RECEBIMENTO PROVISÓRIO

Objeto: Construção da Agroindústria de Cujubim.

A empresa **Mamoré Construções e Meio Ambiente LTDA**, inscrita no CNPJ Nº 06.881.771/0001-11, por intermédio de seu representante legal o Eng.º Tiago Fernando Martins, encaminha parecer técnico referente ao recebimento provisório da obra de construção da agroindústria de Cujubim realizada no dia 03.12.2014, conforme imagens abaixo:

Foto 06 - Revestimento de parede sem rejunte - caldeira / depósito;

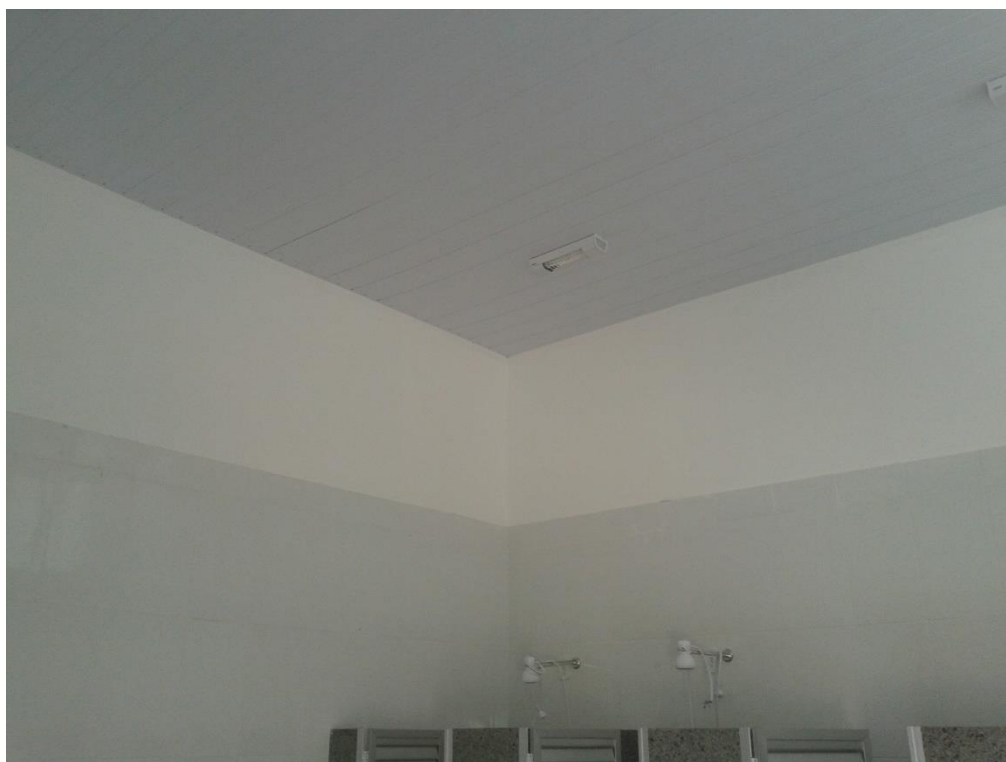
- Elevações diversas da obra;
 - Foto 01
 - Foto 02
 - Foto 03
 - Foto 04
- Falta de rejuntamento de alguns revestimentos cerâmicos;
 - Foto 05
 - Foto 06
- Os revestimentos cerâmicos de parede foram especificados em projeto (Arquitetura prancha 03/03) sendo até o forro, onde não foi observado;
 - Foto 07
- O acabamento do corrimão e guarda corpo apresentam falhas e não estão perfeitamente pintados;
 - Foto 08
 - Foto 09
- As esquadrias metálicas (portas e janelas) apresentam falhas e não estão perfeitamente pintados;
 - Foto 10
 - Foto 11
 - Foto 12
 - Foto 13
 - Foto 14
 - Foto 15
- A porta de acesso á câmara fria 1 foi especificada em projeto (Arquitetura prancha 01/03) como P5 - Correr metálica em 01 folha, onde foi observada em madeira;
 - Foto 16
- A estrutura metálica da cobertura apresentam falhas e não estão perfeitamente pintados;

Diante exposto, a empresa Mamoré Construções e Meio Ambiente LTDA vem através deste evidenciar os serviços que não foram executados conforme projetos fornecidos e solicita sejam feitas as correções para melhor funcionamento da unidade.

Foto 20 - Acabamento da bancada

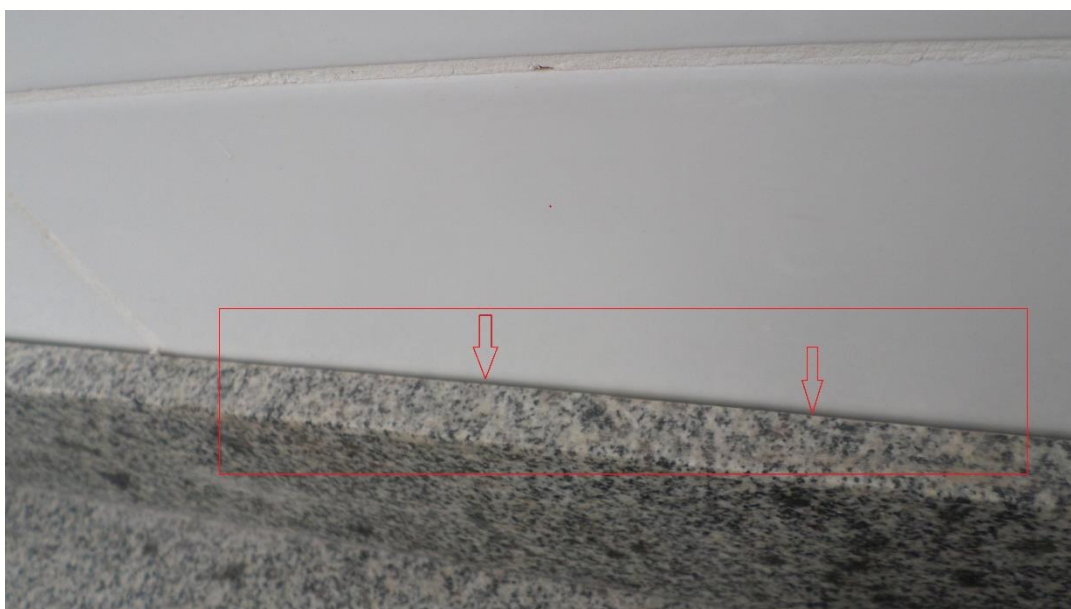
- Foto 17
- Estão faltando os acabamentos das instalações elétricas;
 - Foto 18
 - Foto 19
- As bancadas de granito não estão executadas conforme projeto (Arquitetura prancha 03/03) e não estão rejuntadas entre a parede;

- Foto 20
 - Foto 21
 - Foto 22
- Foi evidenciado revestimentos de parede quebrados ou trincados;
 - Foto 23
- Pintura em paredes manchadas de concreto;
 - Foto 24

Foto 26 - Piso em concreto

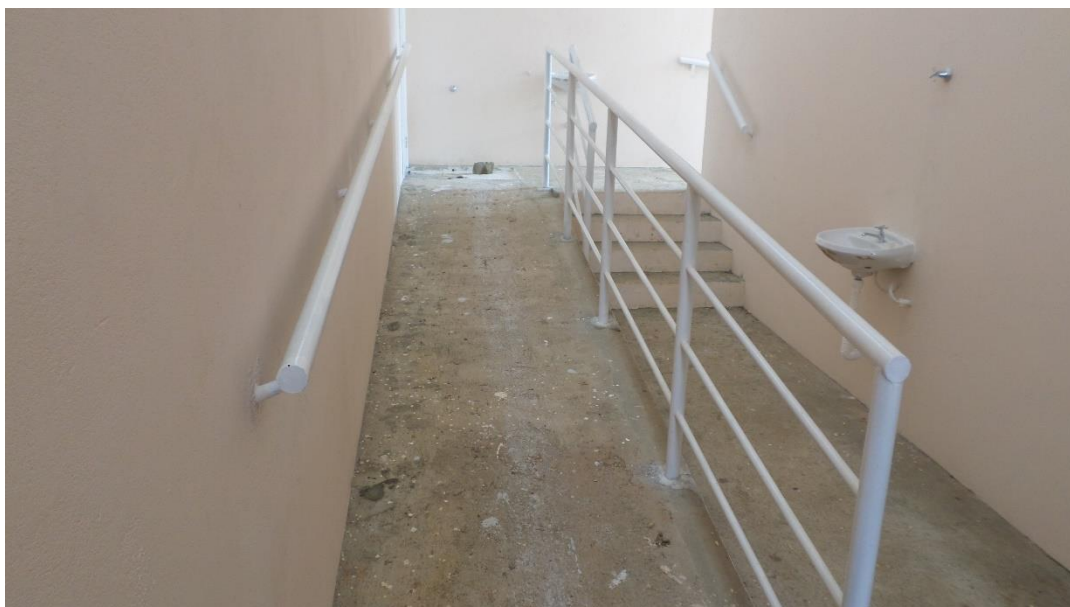
- As caixas de passagem de águas pluviais estão com acúmulo de água;
 - Foto 25
- Os pisos em concreto estão mal acabados;
 - Foto 26
 - Foto 27
- O reboco e as pinturas de parede estão mal acabadas;

Foto 28 - Pintura em alvenaria

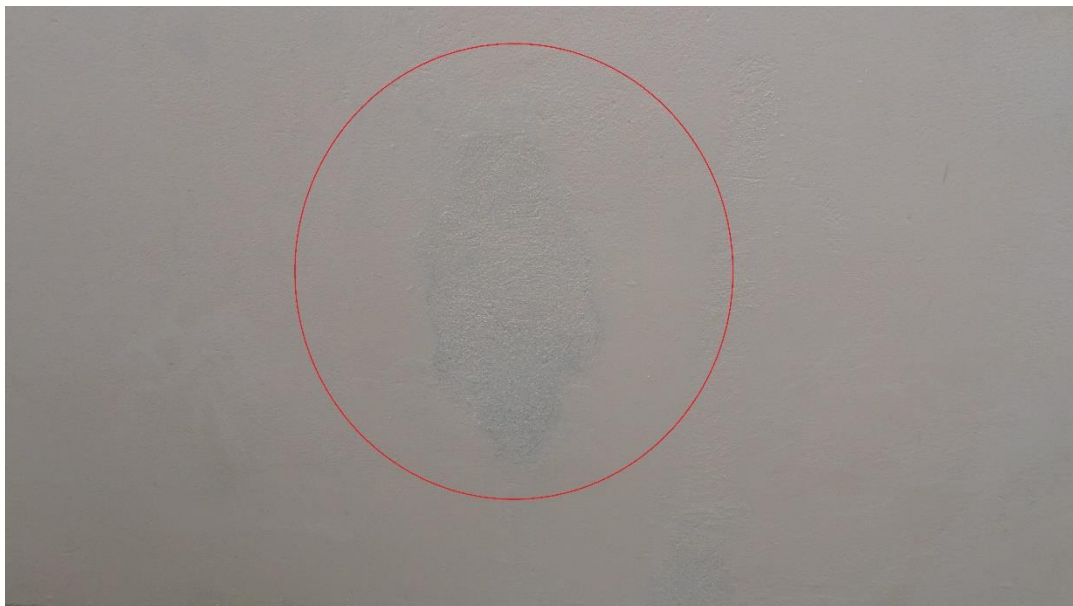
- Foto 28
- A estação de tratamento de esgoto ETE não está executada conforme projeto fornecido (Hidrossanitário prancha 01/03);
 - Foto 29
- Não foi executado o patamar de acesso e descarga da DOCA 01 - conforme projeto fornecido (Arquitetura prancha 01/03);
